DAYCO AFTERMARKET TECHNISCHE INFORMATION

Fachgebiet: VENTILSTEUERUNGSKIT
RENAULT 2.1 D / TD MOTOREN
KTB 111 , KTB 129
Renault /Jeep 2.1D/2.1dT/ 2.1TD

Nr.:
RENAULT_20080221

Datum: 21.02.2008

Abb. 1

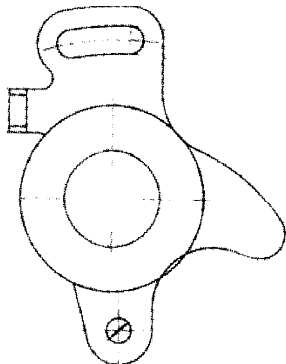
Bis 1995 wurde ausschließlich das Spannerlager OE Nr.: **7700722452 (Typ A, Abb. 1)** verwendet. Anschließend wurde für einige Modelle das Spannerlager OE Nr.: **7700871169 (Typ B, Abb. 2)** eingeführt.

Später wurde der alte Spanner endgültig durch den neuen ersetzt.

Der ursprüngliche Spanner (Typ A) wurde über eine Feder gespannt. Diese wirkte auf den Befestigungsbügel des Spanners und wurde über eine Stellschraube kontrolliert, die ein Spiel von ca. 0,1 mm und damit eine flüssige Bewegung sicherstellte. Es wurde festgestellt, dass die Feder aus verschiedenen Gründen nicht ausreichend auf den Bügel drückte und dementsprechend die Spannerscheibe und den Riemen nicht ausreichend aneinander drückte.

Der neue Spanner (Typ B) sieht keine Spannfeder mehr vor. Er wird manuell gegen den Riemen angelegt, indem mit einem entsprechenden Werkzeug am Exzenter eingegriffen wird. Falls ein Spanner des alten Typs durch eine neue Version ausgetauscht werden soll, ist wie folgt vorzugehen:

- Entfernen Sie die alte Buchse und die entsprechende Feder, da sie nicht mehr gebraucht werden.
- Bauen Sie den neuen Spanner ein, nachdem Sie ihn wie in Abb. 3 zusammengesetzt haben und verwenden Sie dabei die alten Schrauben.
- Drücken Sie den neuen Spanner mit dem dafür vorgesehenen oder einem ähnlichen Werkzeug (N. Mot. 1384) am Exzenter gegen den neuen Riemen, bis dieser gespannt ist.
- Ziehen Sie die Spannerschrauben fest.
- Führen Sie mit dem Motor drei Umdrehungen im Uhrzeigersinn aus.
- Überprüfen Sie die Spannung des Riemens mit dem Dayco Tensiometer, indem Sie den Sensor auf den Riemenabschnitt gegenüber vom Spanner anlegen.
- Wenn die Spannung nicht richtig ist, muss der Eingriff am Spanner wiederholt werden.

Abb.3

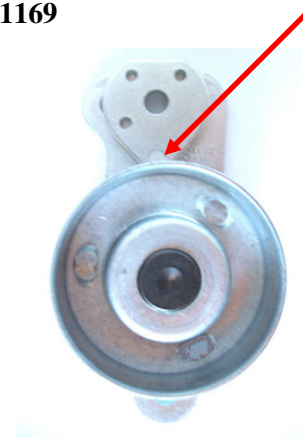
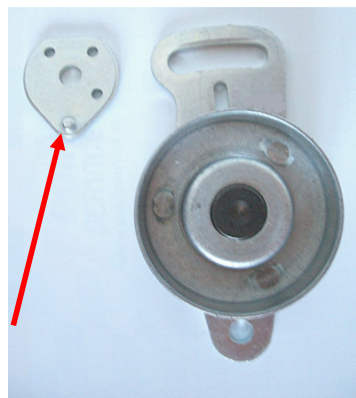
Der neue Spanner besteht aus zwei Teilen, die wie in **Abb. 3** gezeigt beim Einbau verbunden werden müssen.
